**Verslag huishoudelijke elektrische installatie op laagspanning en zeer lage spanning****Algemeen:**

Referentie: 004-20260218-05	Datum controle: 18/02/2026
Keurder: 004

Eigenaar: Onbekend	EAN-code: 541448820053412179
Adres installatie: Poelweg 12 bus 3, 3090 - Overijse	Nummer teller(s): 1SAG3100652575
Distributienetbeheerder installatie: Fluvius	
Datum uitvoering installatie: ☒ Vóór 01/10/1981 ☐ Tussen 01/10/1981 en 01/06/2020 ☐ Vanaf 01/06/2020	
Type: ☒ Wooneenheid ☐ Niet-huishoudelijk ☐ PV ☐ Batterij ☐ Laadpaal

☐ 6.4 (Gelijkvormigheidscontrole voor ingebruikname)
☐ 6.4 (Belangrijke wijziging/uitbreiding)
☐ 6.5 (Controlebezoek)
☐ 8.4.1 (Controlebezoek van een oude installatie voor de verzwaring van de aansluiting op het openbaar distributienet)
☒ 8.4.2 (Controlebezoek van een oude installatie bij verkoop)
☐ 8.4.3 (Vrij controlebezoek van een oude installatie)
☒ Afwijkende beschikkingen (Boek 1) toegepast
☐ Herkeuring op het verslag

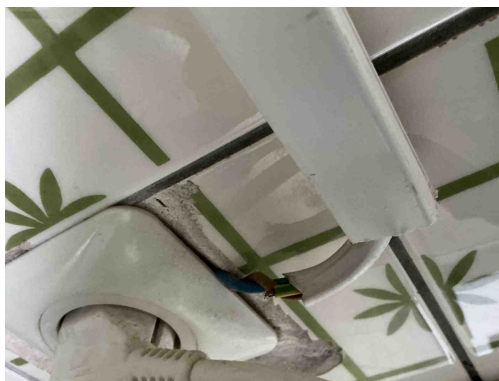
Meterbord verbinding is onderbroken
Opmerking: Oa voldoet niet aan de synergrid wetgeving

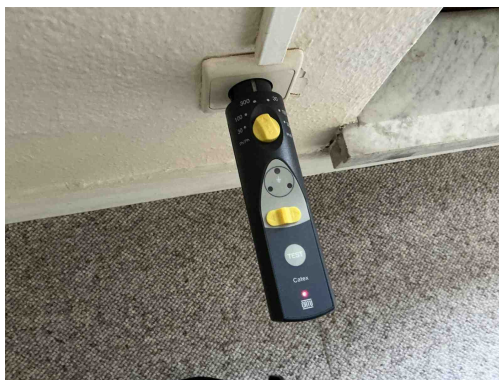
T11 - De contactdozen waarvan de toegekende stroomsterkte maximaal 16A en de toegekende spanning maximaal 250V bedraagt en niet bedoeld zijn voor de voeding van een of meerdere verbruikstoestellen voor een specifiek doel en niet geplaatst zijn in of op schakel- en verdeelborden, beschikken niet of IPXX-D (incl. gemeenschappelijke delen residentieel geheel) (Boek 1: 4.2.2.3/5.3.5.2).
Opmerking: Oa living, slaapkamer 1,2

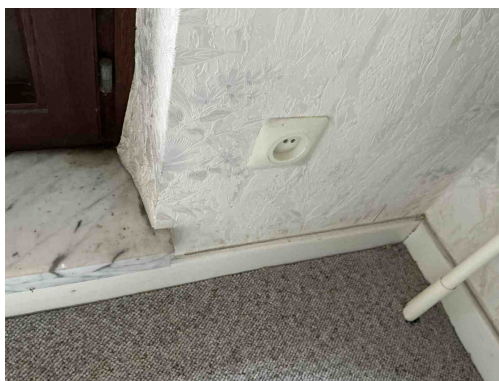
A16 - Er is geen continuïteit van de beschermingsgeleider van de contactdoos (Boek 1: 5.4.3.4).

Opmerking: Oa living

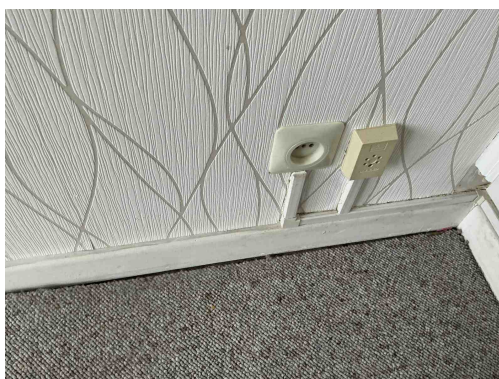
A20 - Er bevindt zich een contactdoos zonder beschermingsgeleider in de elektrische installatie. Deze is niet geplaatst achter een differentieelstroombeschermingsinrichting met grote (max. 30mA) of zeer grote (max. 10mA) gevoeligheid.

Opmerking: Oa slaapkamer 1,2

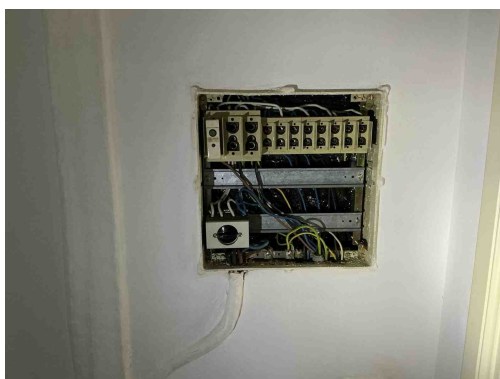
D08 - De nodige markeringen op de beveiligingstoestellen ontbreken of zijn onleesbaar (Boek 1: 5.3.5.5).

Opmerking: Oa bord 1
